齋藤幸雄参考人資料

「本庁舎（行政棟）の耐震性能調査への疑問」

齋藤幸雄

2019.10.22

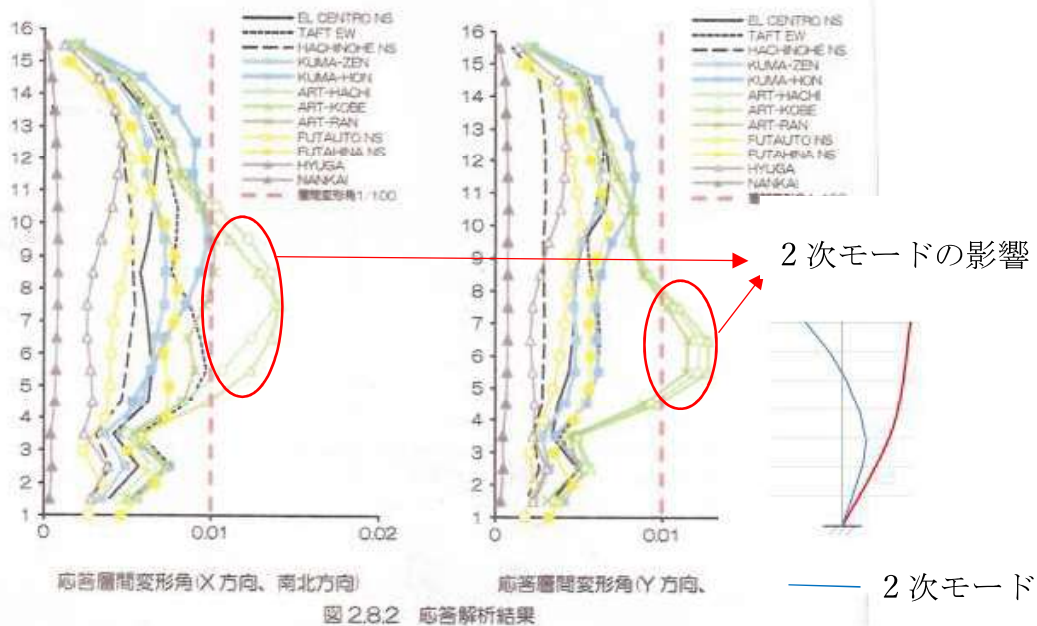
- ・なぜ耐震性能調査を行ったのかとの市民からの問い合わせに対して、市は「超高層建築物に対して、2000年に法規定（告示1461号）が改正され厳しくなったため」と答えている。もしそうなら、熊本地震が起きるまで15年の期間があったのに、なぜ実施されなかったのか説明する必要がある。
- ・耐震性能評価の方法として、報告書では告示波を含む12波による時刻歴応答解析を行い、結果として告示波のみ下層部で層間変形角が1/100を超え、耐震性能評価結果として「**現行基準を満たさない**」としている。
- ・しかし、告示1461号の規定は、「極めて稀に発生する地震動によって建築物が倒壊、崩壊等しないことを、運動方程式に基づき確かめること」と規定しているだけで、具体的な数値は示していない。1/100は指定性能評価機関が目標値として設定しているもので法規定ではない。  
従って、「現行基準を満たさない」とするのであれば、告示波により倒壊・崩壊することを示す必要がある。
- ・なお、報告書では「**建物の固有周期として、原設計と今回検討では、ほぼ同様の値となった**」との記述がある。Y方向は原設計・評定シート・今回検討がすべて同じ1.52秒であるが、X方向の固有周期については、原設計が1.59秒、今回検討では1.68秒とある。しかも評定シート（評定結果を簡潔に纏めた内容：日本建築センタ

一) では 1.55 秒であり、原設計の固有周期自体が評定シートと異なっている。原設計が 1.55 秒とすると今回の計算値との間で 0.13 秒の差があり、剛性評価では 17% 程度の違いがあることになりほぼ同様の値とはとても言えず、応答にも影響を及ぼすためその原因を明らかにする必要がある（耐震性能を検討する上で、建物の固有周期は極めて重要な指標である）。

評定シートの値と原設計が異なっている原因についても明確にする必要がある。  
でないと、計算・解析の信頼性が根本から疑われる。

(計算方法は原設計当時と現在では基本的には変わっていないが、計算仮定によっては結果に違いが出ることがある。しかし、Y 方向は完全に一致しているのに X 方向で大きく異なるのは大きな問題である。)

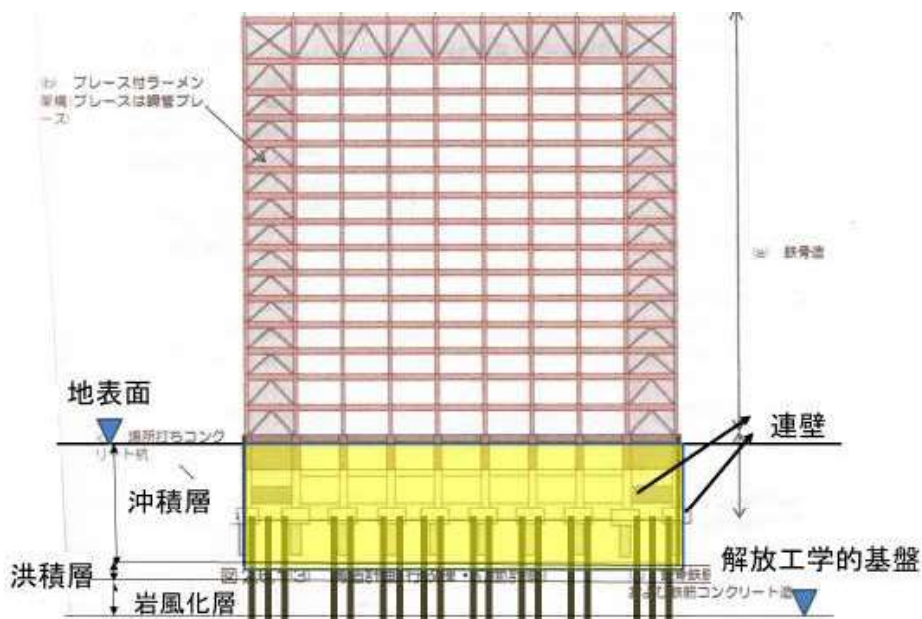
これは、敷地地盤における常時微動調査の結果、表層地盤の卓越周期が 0.49~0.50 秒（各層の S 波速度からの計算でも 0.48 秒程度）であり、建物の 2 次固有周期（0.57 秒、0.52 秒）に非常に近いため、2 次モードの影響が大きくなっていることが原因であると推定できる。

- この地盤の卓越周期は、杭等が何もない自然地盤のもので、本庁舎の地下構造・基礎（下図）の影響を考慮すると、恐らく卓越周期はかなり短くなり（例えば 0.3 秒）、建物の 2 次固有周期に大きな影響を与えることはなくなると考えられる。  
（表層地盤での増幅率も小さくなる可能性が大きい、これを考慮しなくても、応答値が 1/100 以下に収まる可能性が大きい）
